PROJETO: ARENA MÚLTUOSO ITAPEVI - FASE A

Fw: ENC: Solicitação de Esclarecimento - JZ Engenharia - CNPJ 58.004.714/0001-58 (CONCORRÊNCIA PÚBLICA Nº 10/2023 - Contratação de empresa especializada para construção da Arena Multiuso Itapevi - Fase A)

**MEMO S.I.S.U 541/2023 – Diretoria de Infraestrutura**

**ASSUNTO: Resposta aos Questionamentos – Concorrência Pública nº 10/2023**

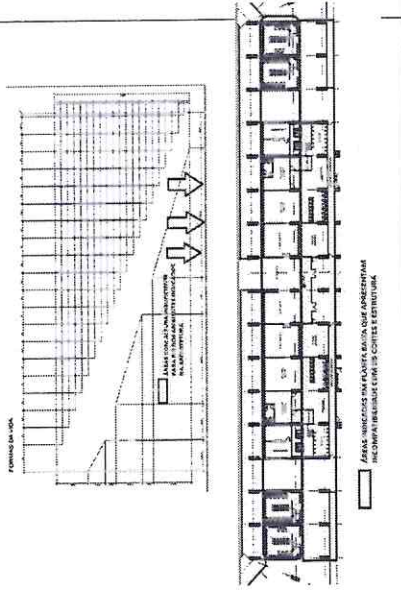
Notamos incompatibilidade entre os projetos básicos estruturais, corte e planta baixa de arquitetura: na planta baixa de arquitetura, entre eixos 3 e 5 e D e T, existem diversas áreas de assistência ao campo (vestiários, rouparia, sala de imprensa, massagem, comissão técnica, lancheonete, etc). Ocorre que as áreas supracitadas não estão identificadas no corte arquitetônico "BB" (documento ARQUITETURA\_PMI\_7-8) e também não existe previsão destas áreas nos projetos estruturais (folha P.D para os ambientes, não existem vigas horizontais). Qual informação prevalece? Devemos considerar essas áreas?

Quanto ao **Item 1**, informamos que deverão ser considerados todos os ambientes que constam na planta baixa de arquitetura.

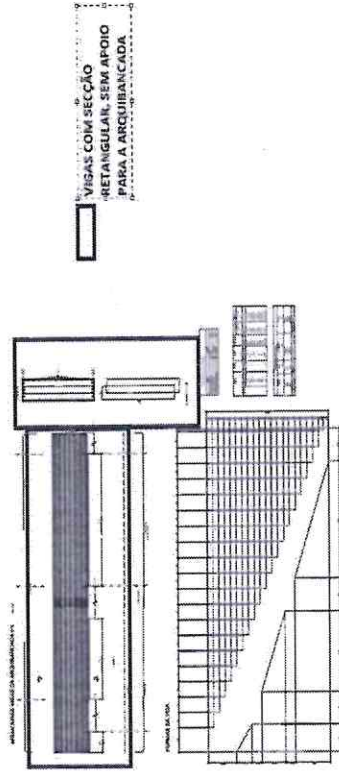
Considerando a superestrutura da arquibancada em pré moldado, notamos incompatibilidade entre o detalhamento das vigas principais (folha ARQUITETURA\_PMI\_8-8) com os requisitos necessários para suporte da arquibancada (as vigas "jocares" ou similares precisam "apoiar" nas vigas verticais, o que não está previsto no dimensionamento supracitado, com vigas totalmente retangulares). O conceito de pré-moldado "se mantêm"?

Quanto ao **Item 3**, todas as vigas verticais da arquibancada serão de concreto pré-moldado e o conceito se mantém.

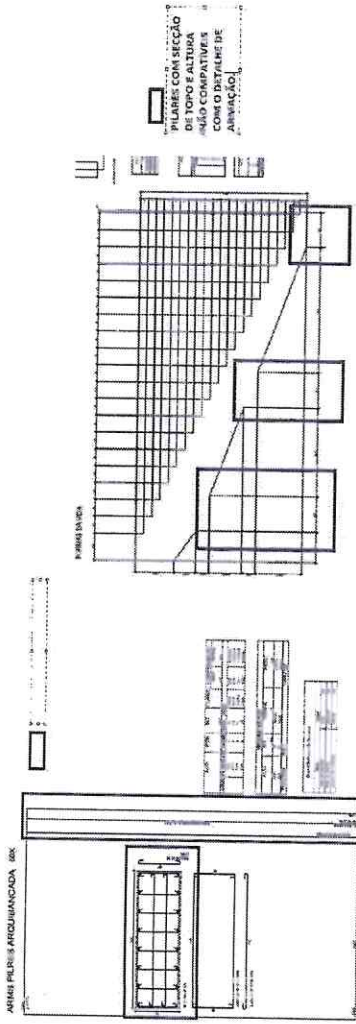
Considerando a superestrutura da arquibancada em pré moldado, notamos incompatibilidade entre o detalhamento dos pilares (folha ESTRUTURA\_ARM\_PIL\_FL\_15-22) com as seções de topo das peças e com o comprimento das mesmas indicada nos cortes. O conceito de pré-moldado "se matém"?

Quanto ao **Item 4**, todos os pilares verticais serão em concreto pré-moldados e o conceito se mantém.
